Biuletyn Techniczny

TCK42CRD-06 - 2.5 YD25DDTi

Różnice konstrukcyjne między częścią FAI i oryginalną

TB0056-PL

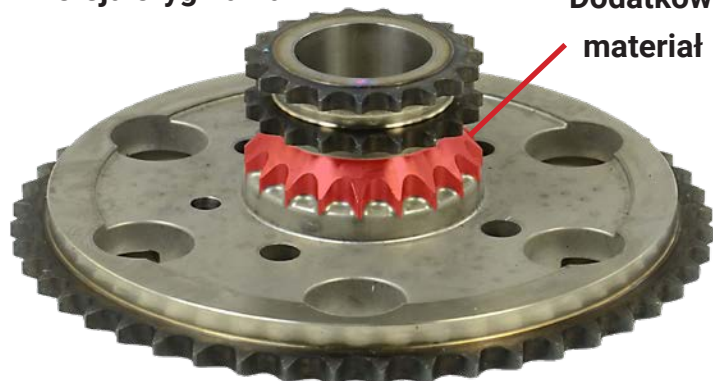
Poniższy rysunek przedstawia zębatkę pompy wtryskowej wyprodukowaną przez FAI oraz, dla porównania, oryginalną konstrukcję producenta.

Zębatka dostarczana przez FAI jest bezpośrednim zamiennikiem, a jedyna różnica polega na materiale i metodach produkcji użytych podczas wytwarzania.

Konstrukcja FAI jest wzmocniona poprzez zastosowanie kutej stali zamiast spieku proszków metali. Ze względu na zwiększoną wytrzymałość wersji FAI, połączenie pomiędzy zębatkami duplex i simplex nie wymaga dodatkowego materiału, jak wskazano niżej.

Wersja FAI

Stal kuta

Wersja oryginalna

Dodatkowy materiał
